RELATÓRIO CTIOAR Nº 02 /2025

| Assunto: Outorga para Retificação de Trecho no Rio Betim – Código 15 |
| Processo de Outorga nº: 45419/2024 – Protocolo SIAM nº: 0052162/2025 Processo SEI nº: 2090.01.0000248/2024-62, |
| Nome do empreendimento: Trecho 01 (Projetado com Gabiões) - Contenção de Margem Esquerda do Rio Betim – Interceptor Itacolomi. |

Figura 2 – Representação da forma e dimensões aproximadas da calha do Rio Betim no trecho 01 a ser canalizado/retificado.

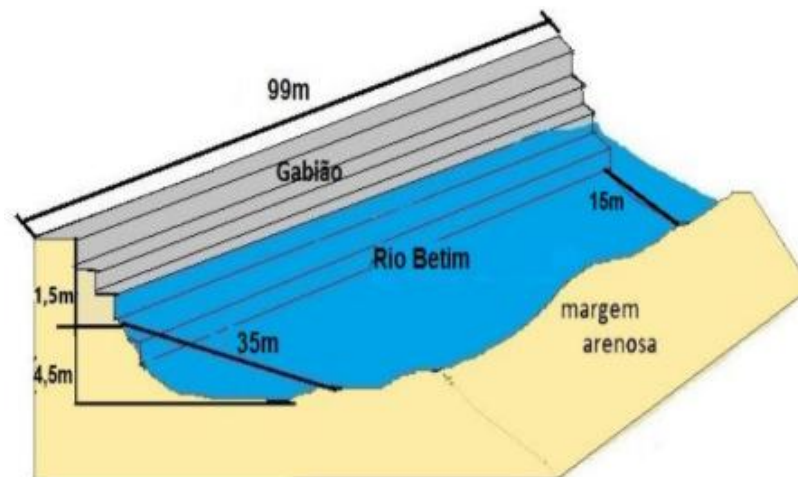
Em análise técnica, a URGA-ZM entende que, como a obra pretendida é de construção de muro gabião na margem esquerda do Rio Betim, a obra é classificada como canalização/retificação de curso d'água, porém não haverá obra de canalização propriamente dita, seja de seção aberta ou fechada, sendo somente uma contenção da margem do curso de água. Apesar de tal obra com extensão de 99,0 metros ser classificada como canalização de curso d'água, pode-se afirmar que esta intervenção terá uma interferência pouca significativa no regime hídrico do Rio Betim.

Diante disso, verifica-se que a interferência no regime hidrodinâmico do curso d'água será mínima, pouca significativa, e que, portanto, a vazão do curso d'água permanecerá a mesma após a obra ser realizada.

Logo, verifica-se que a estrutura do muro de gabião não será obstáculo ou algum outro meio impeditivo ou de interferência no regime de escoamento do curso d'água durante sua vazão de cheia, tendo em vista que será uma obra a ser feita apenas na margem do corpo hídrico, reconstruindo o que foi danificado pelas enchentes e protegendo o interceptor de esgoto da COPASA.
